监理工程师通知单

工程名称：禹州市品能 50MW 光伏发电项目

编号：CZZH-YZJN-TZ-040

主题：关于升压站综合楼墙体内抹灰事宜；

附：现场照片

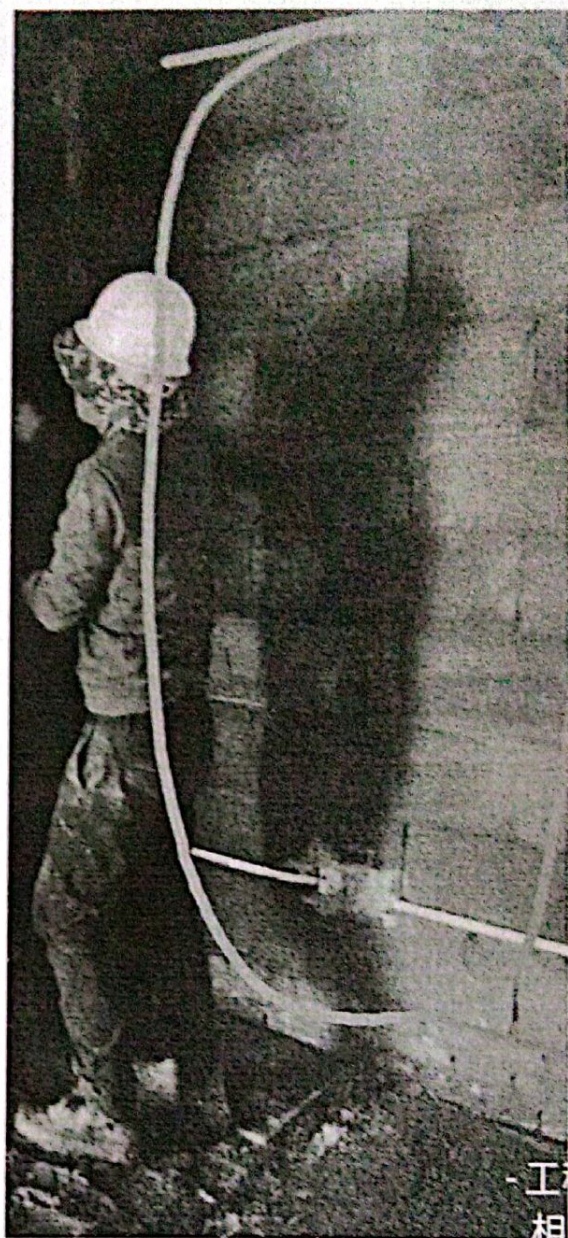
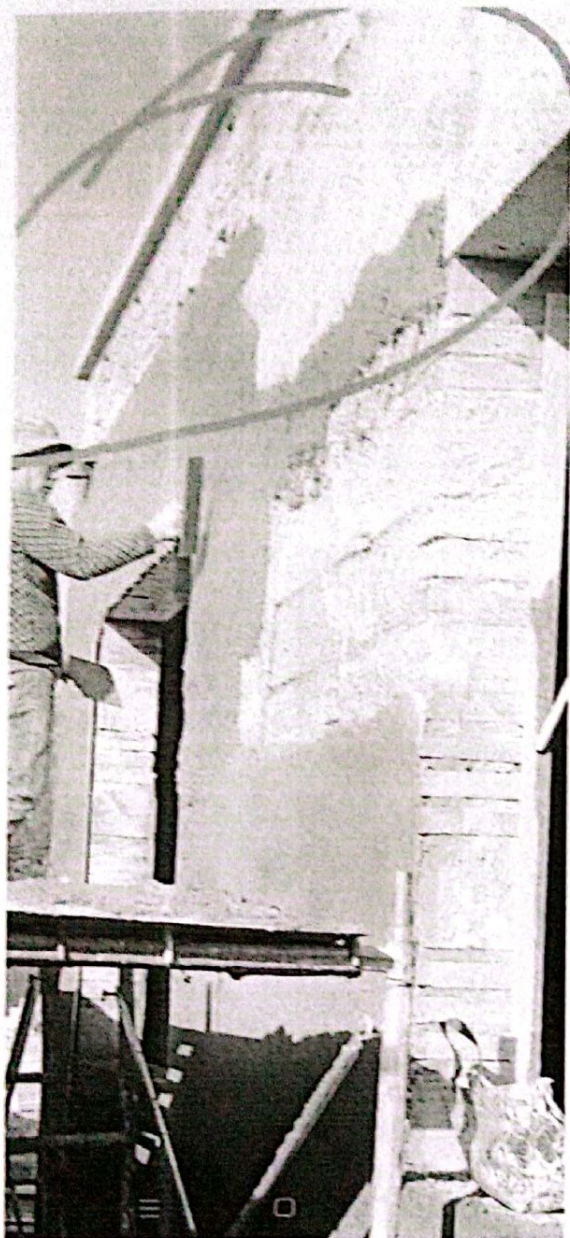
2、监理项目部在 2023 年 11 月 16 日对升压站检查时发现：综合楼内墙未挂钢丝网，外墙女儿墙未挂钢丝网，抹灰前，监理项目部人员多次提醒分包现场负责人，按设计要求进行挂钢丝网。

现监理项目部要求：已抹灰的墙面进行整改，未抹灰的墙面按设计要求进行挂钢丝网，完成后，报监理项目部验收，验收合格后，方可进行下道工序施工。否则，一切后果由你方承担。
